Enquête publique unique

Préalable à l'opération de production d'énergie photovoltaïque au sol sur la commune de Tour-de-Faure au lieu-dit « le CARTEYROU » regroupant les enquêtes sur

Porteur de projet : TotalEnergies

Document n°1/4
Rapport d'enquête

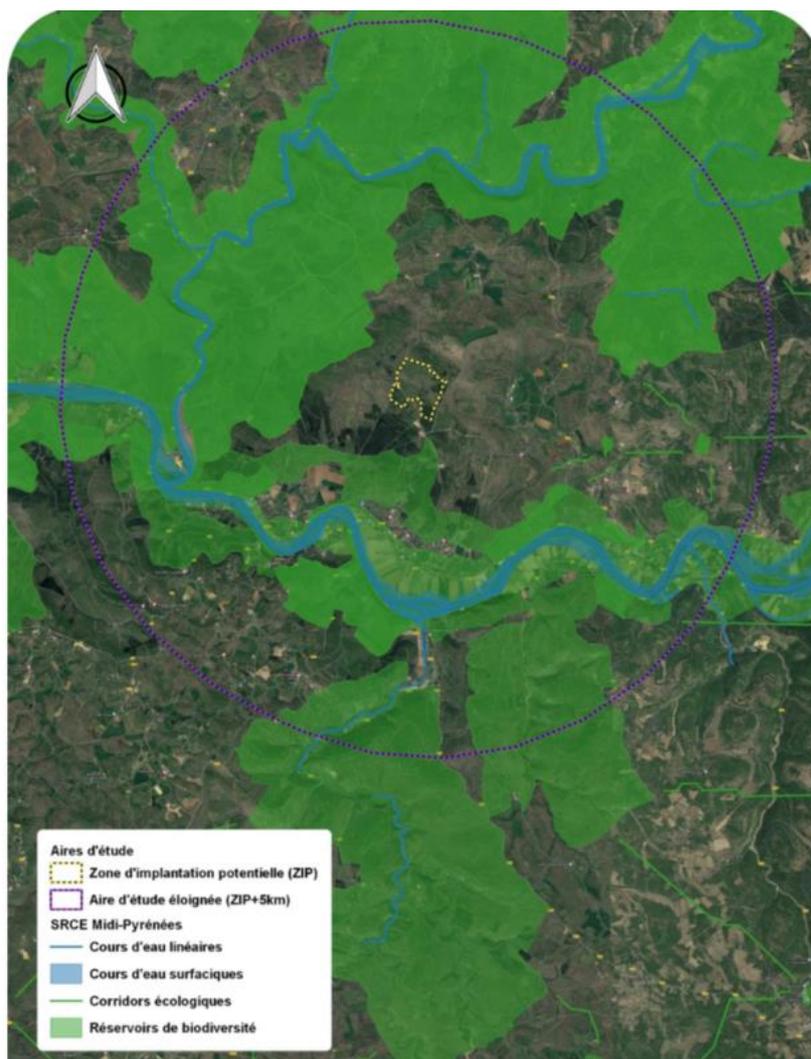
Je crois que le SCOT a noté des couloirs de trame Verte et Bleue sur le parc ou à proximité, J'ai du mal à les situer, pouvez-vous m'apporter des précisions, et des précisions sur le fait que ce sur ce site soit présent « un espace d'intérêt agro-économique »

La cartographie de la Trame Verte et Bleue du SCOT localise certaines parties de la zone-projet en Réservoir de Biodiversité - Sous-trames des milieux secs, pelouses sèches

Le projet n'est situé dans aucun périmètre d'inventaire ou de protection écologique de type ZNIEFF ou Natura 2000. Elle est cependant située dans l'emprise du Parc Naturel Régional des Causse du Quercy.

La zone d'étude n'est pas une zone sensible du point de vue des objectifs de restauration ou de préservation des corridors et réservoirs de la trame verte et bleue locale, car elle est déconnectée du Lot, élément important de la trame.

La carte du SCOT « Cahors et Sud du Lot » indique un réservoir de biodiversité de la sous-trame prioritaire « Pelouses sèches » sur la zone Nord-Est du projet. Celle-ci se retrouve dans la déclinaison du SRCE à l'échelle du Parc Naturel Régional, sur la partie Nord-Est de la zone-projet (« pelouses sèches » à préserver où une lande a d'ailleurs été évitée). A l'échelle du site, il est possible de considérer les boisements relativement développés de la partie sud et les landes et pelouse de la partie nord comme principaux réservoirs de biodiversité mais aucune « entrave » n'est à signaler.
